工程指示 / 要求簡箋 ENGINEER INSTRUCTIONS(E.I.)

工程指示編號:	EI- 4328	修改版本:	E
	HK- 0811/22		
工程編號:	J 857	工程名稱:	啟德6552
收件人:	生統	發件人:	Nero HO
工程項目:	幕牆單元件 - 廠用鋁板BM(第二批)	日期:	02/06/2022

內容:
加工圖修改

美特鋁質有限公司 MIDI Aluminium Fabricator Ltd.				工程號 J857	類別 制圖 陳梓豪	物料號 2021-12-25	圖號 AC-061	
修改 -	-	-	採用工廠 ✓	地盤 啟德6552	復核 練鬆文	2021-12-26	數量 380	日期 -
日期 -	-	-	材料顏色 AL2: ECK3M96295S-ZD1	材料 3mm THK. 鋁板	批准 林仁安	2021-12-27	單件重量 -	(KG)

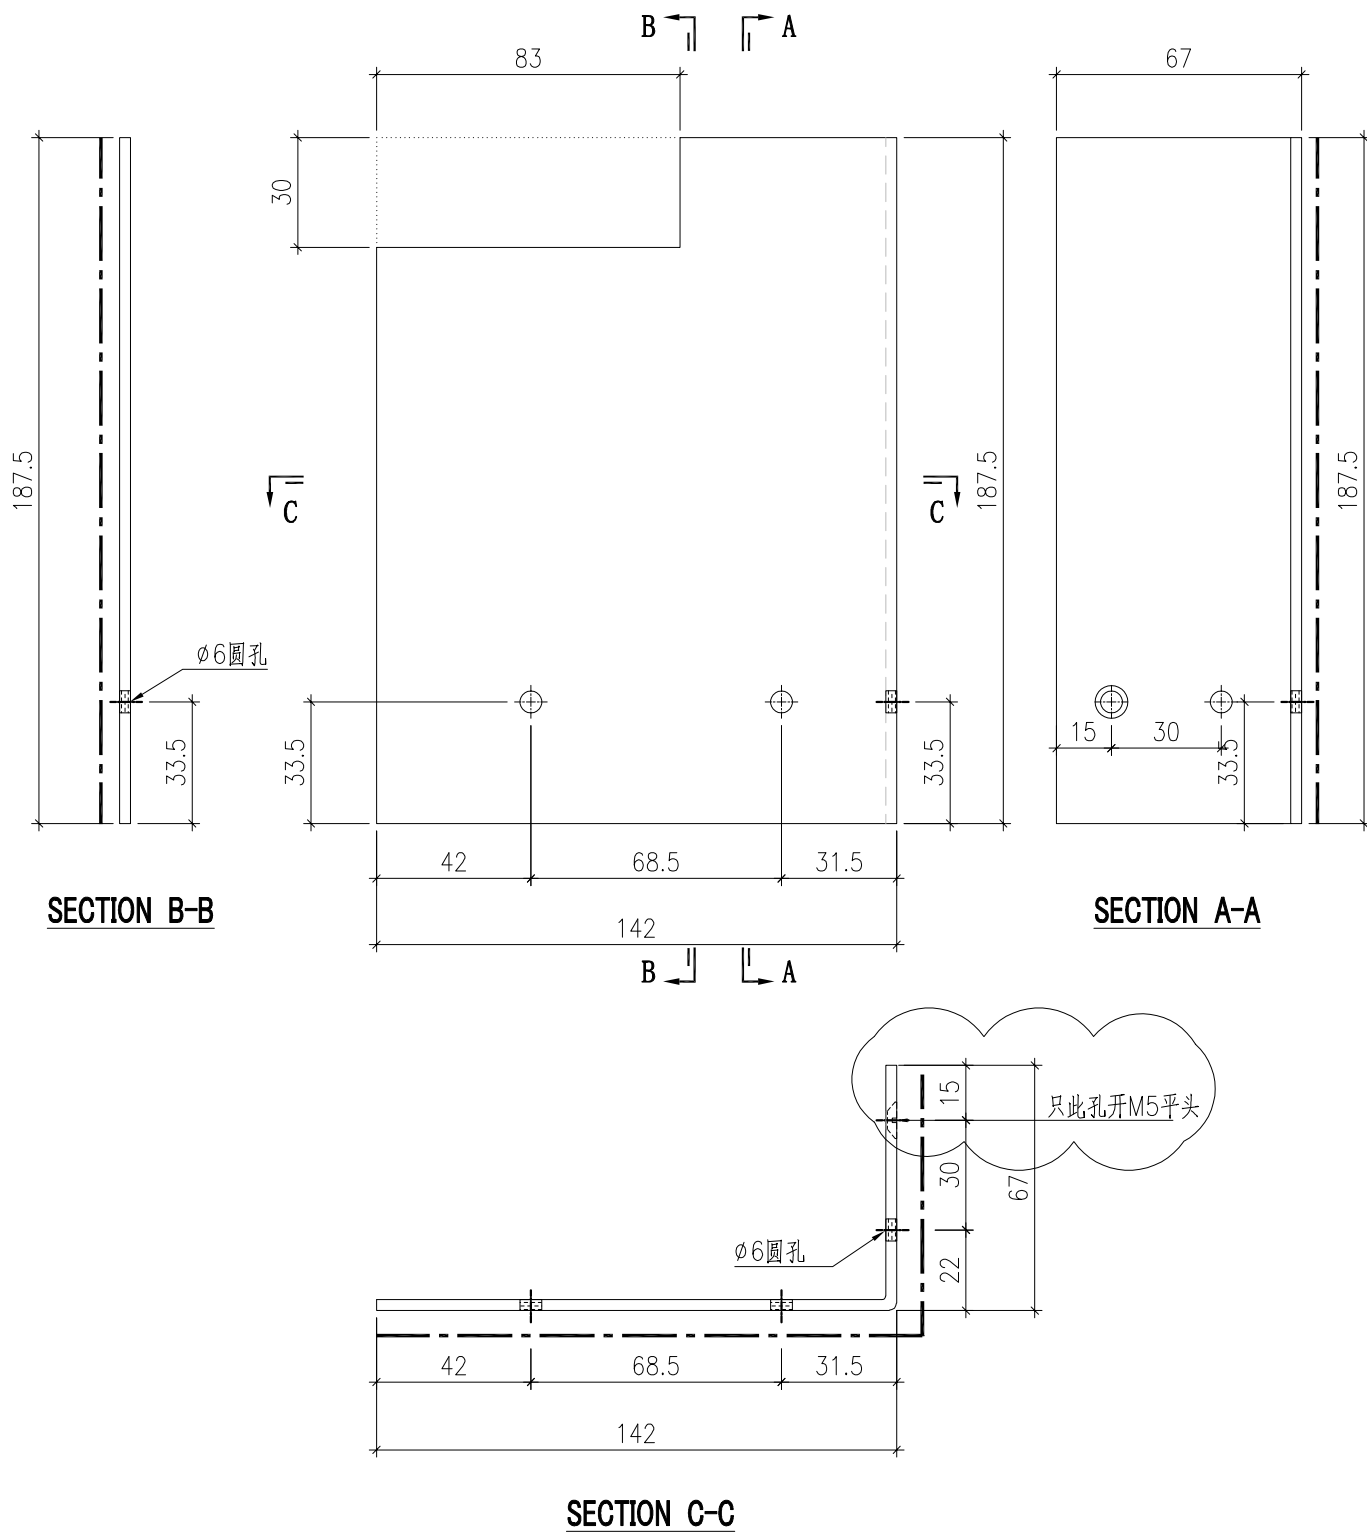
頂部封口有一螺絲檔了鋁板, 現把此鋁板一個孔位由原來的圓孔改平頭

车间用此铝板改一平头孔

**已經上架的就不用改, 還沒上架的請改一改。

美特鋁質有限公司 MIDI Aluminium Fabricator Ltd.				工程號 J857	類別 制圖 陳梓豪	物料號 2021-12-25	圖號 AC-062	
修改 -	-	-	採用工廠 ✓	地盤 啟德6552	圖紙名稱 鋁板加工圖	復核 練鬆文	2021-12-26	數量 380
日期 -	-	-	材料顏色 AL2: ECK3M96295S-ZD1	材料 3mm THK. 鋁板	批准 林仁安	2021-12-27	單件重量 -	(KG)

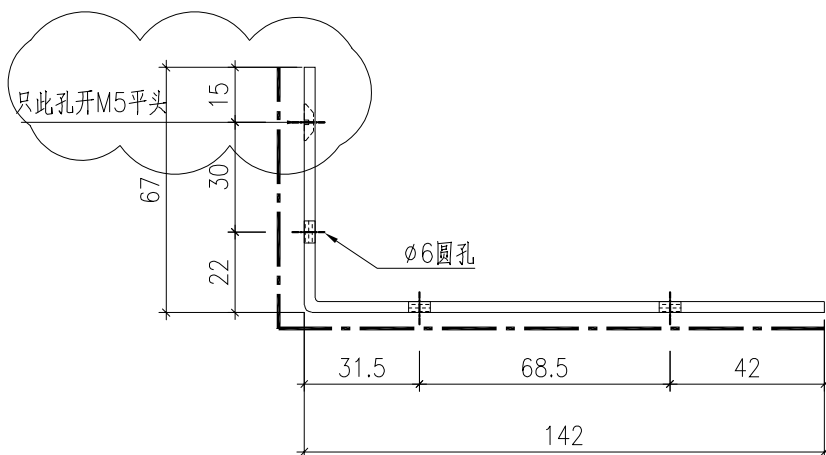
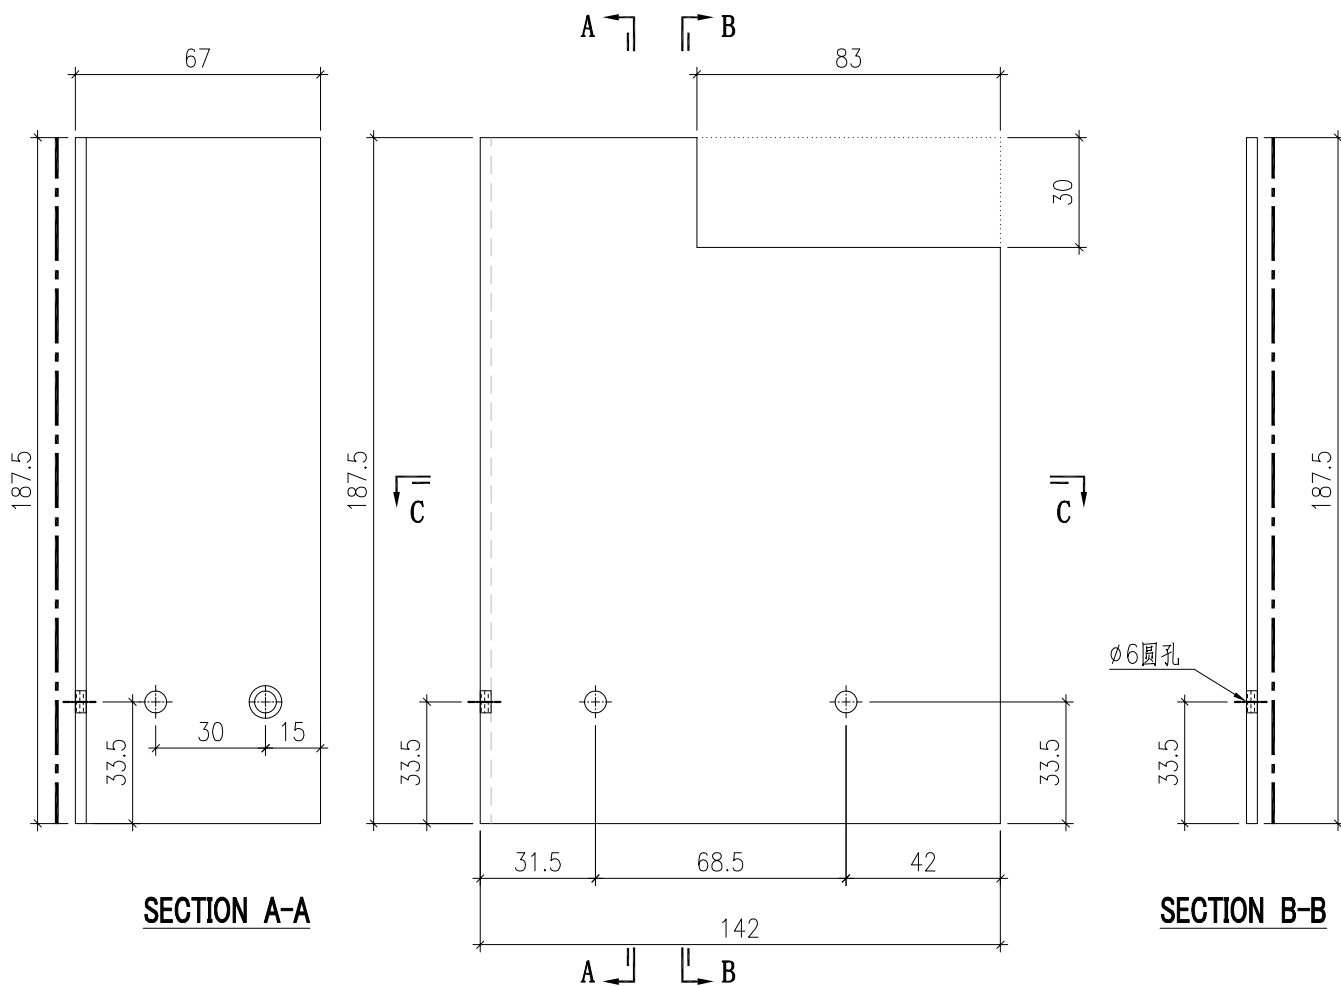
车间用此铝板改一平头孔
